Deel P 400	Groep 64
Betreft Te zware bediening claxon MY'94 (zonder airbag)	NO NL430
	Datum 940620

Service Bulletin

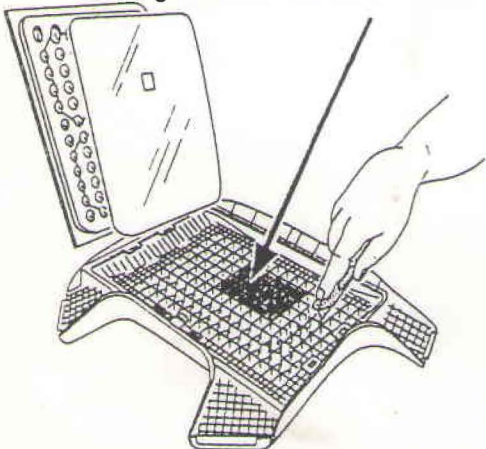
De kracht welke nodig is om de claxon te bedienen is bij het MY'94 hoger dan bij auto's van voorgaande modeljaren.

Het kussen in het MY'94 stuurwiel is hoger dan bij voorgaande modeljaren, dit hoogteverschil is opgevuld met een matrix van ribben waardoor het kussen stugger geworden is.
